Agravo de Instrumento nº 0030603-90.2019.8.19.0000

INFORMAÇÃO TÉCNICA GATE nº 1030/2019

INFORMAÇÃO TÉCNICA GATE nº 1031/2019

Figura 1 – Mapa de Risco do Vidigal em 2011

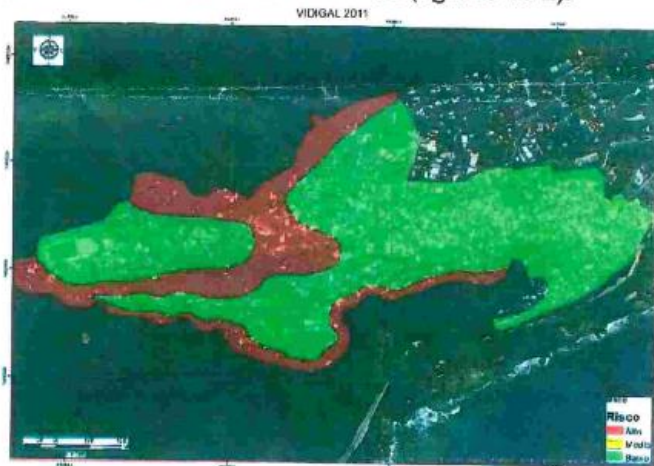
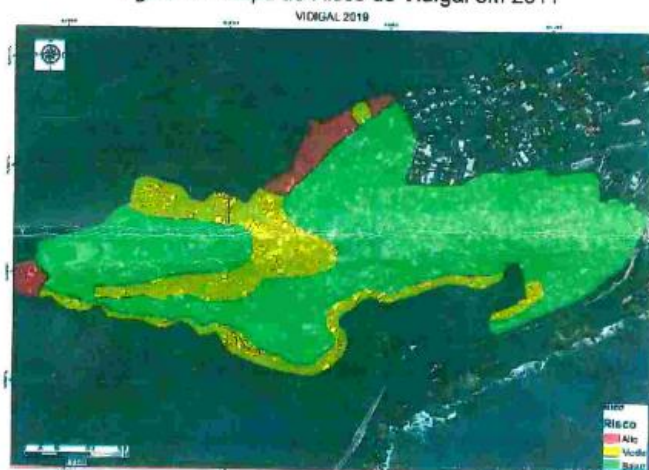
Não se esqueça que até mesmo o Ponto 1, a maior cicatriz de deslizamento lá hoje existente, não estava sequer mapeado como área de alto risco! Veja-se neste sentido, a resposta da Coordenação de Geologia da Geo-Rio à sua Diretoria, apontando, em Fevereiro de 2019, a mitigação dos riscos anteriormente apontados como altos, para o nível médio e baixo:

Em atenção ao ofício da 2ª PJURB nº 116/2019, ref. ao Inquérito Civil URB 1234, temos a informar que não é de nossa competência o monitoramento do crescimento da ocupação em qualquer área da cidade, formal ou informal. Contudo, quanto ao gerenciamento do risco geológico-geotécnico existente na Comunidade do Vidigal, temos a informar que, em função das diversas intervenções realizadas a partir de 2011, foi mitigado grande parte do alto risco na comunidade (figuras 1e 2).
